Hiiesepa kinnistu projekteerimistingimuste eelnõu kooskõlastamine märkustega

Olete esitanud Transpordiametile kooskõlastamiseks Ida-Viru maakonna Lüganuse valla Soonurme küla Hiiesepa projekteerimistingimuste eelnõu (menetlus nr 517456) Kinnistu (katastritunnus 44901:001:0190) asub riigitee nr 13202 Aruvälja-Soonurme tee km 2,40-2,49 ja riigitee nr 13125 Maidla-Hirmuste tee km 3,83-3,94 kaitsevööndis. Projekteerimistingimuste taotluse kohaselt soovitakse luua eeldused abihoone ((EHR kood 121447313) ehitamiseks.

Lisa. Ristumiskoha ehitamise nõuded

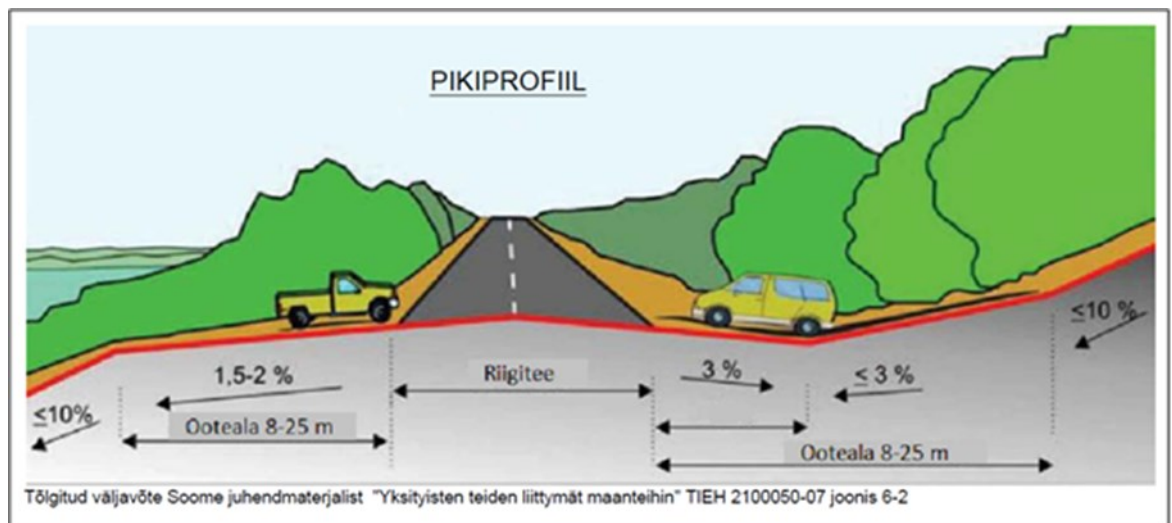
1. Ristumiskoht projekteerida riigitee nr 13202 Aruvälja-Soonurme tee km 2,46-2,48 või riigitee nr 13125 Maidla-Hirmuste tee km 3,89-3,91 lõigule (joonisel näidatud sinise joonega). Sellisel juhul on tagatud kliimaministri 17.11.2023 määruse nr 71 „Tee projekteerimise normid“ Lisa 1 tabelis 17 toodud ristmike vähima vahekauguse ning tabelis 18 toodud ristmiku nähtavusala nõuded.
